**CCR-VIA -- COMITATO DI COORDINAMENTO REGIONALE PER LA  
VALUTAZIONE D'IMPATTO AMBIENTALE**

**Giudizio n° 2969 del 15/11/2018**

**Oggetto** ampliamento cava Rascito - esame integrazioni a seguito di giudizio  
2839/2017

**Valutazione di Impatto Ambientale – VIA  
Esame integrazioni a seguito di giudizio CCR-VIA 2839 del 09.11.2017  
UNICALCE S.p.A. – Ampliamento cava in località “Rascito” – Scoppito (AQ)**

Fig. 31 – Stralcio catastale area boscata nell'area di progetto (da R08 allegata allo SIA)

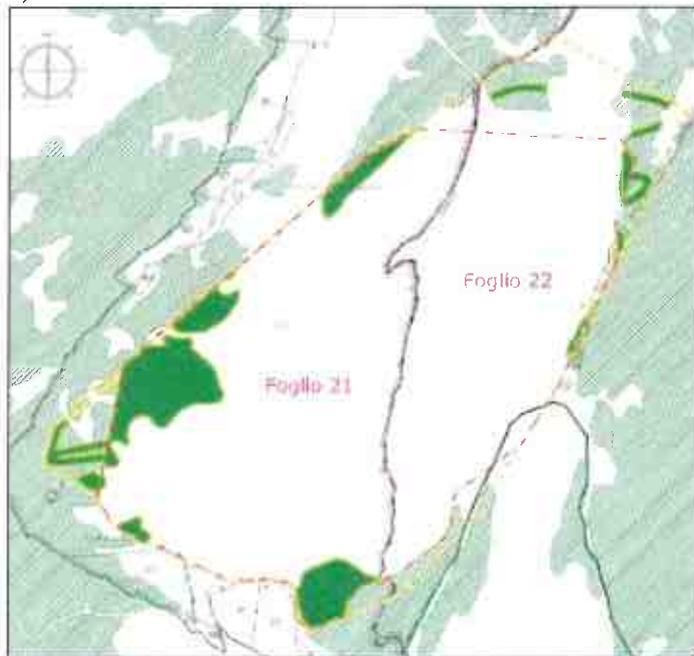
- 3) *Acquisire l'autorizzazione paesaggistica e l'autorizzazione del competente Servizio regionale sul piano di rimboscimento compensativo ai sensi della L.R. 3/2014;*

**Risposta al punto 3)** – Autorizzazione paesaggistica ed al taglio bosco

La superficie da rimboschire è pari a: **13.680 mq x 1,50 = 20.520 mq**

Fig. 33 – Sezione tipo del ripristino (da Tav. 04 integrata allo SIA)

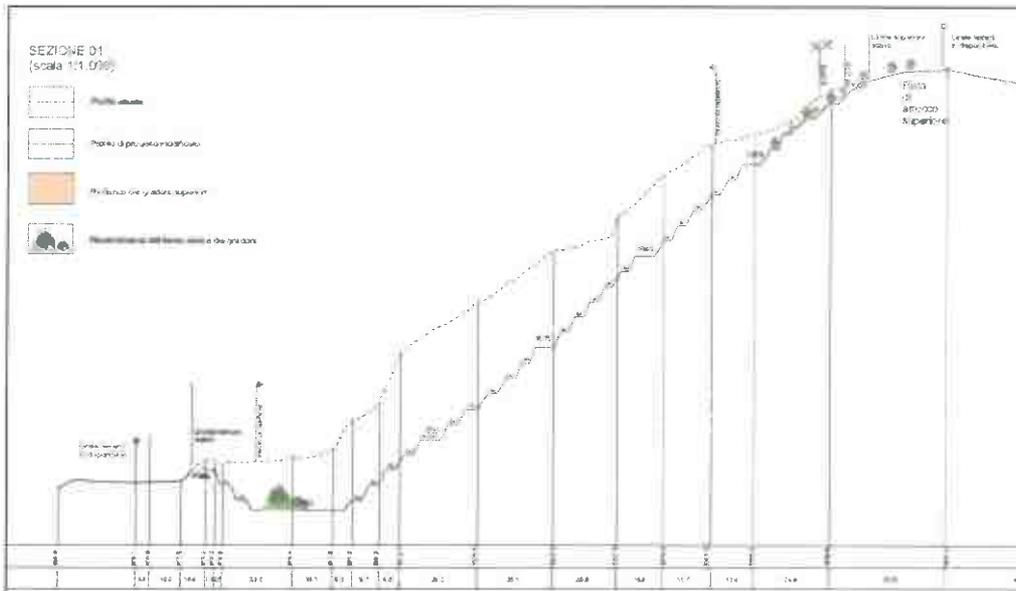
- 4) *Attivare la procedura di Valutazione di Incidenza di cui ex art. 5 del D.P.R. 357/1997 trasmettendo il relativo parere di competenza comunale;*
- 5) *Rimodulare il progetto di ripristino anche in relazione alla gestione dei materiali in materia di terre e rocce da scavo e comunque prevedendo tutte le attività di mitigazione al fine di assicurare la stabilità dei fronti di scavo per evitare ulteriori fenomeni franosi; inoltre dovrà essere migliorato il raccordo con le aree circostanti senza ulteriore ampliamento dell'area di cava e dovrà essere previsto un adeguato inerbimento delle gradonate;*

**Risposta al punto 5)** – Rimodulazione progetto di ripristino e miglioramento raccordo con le aree circostanti

Si riferisce che rispetto al progetto in corso si conferma il passaggio da una gradonatura con alzata 10 m ad una con alzata 5 m interponendo ogni 30 m una bancata di 6 m che consente di realizzare delle piste di collegamento. Queste modifiche della geometria di coltivazione ha comportato una variazione in diminuzione dei volumi totali e parziali delle diverse litologie, così come è riportato nel calcolo della volumetria.
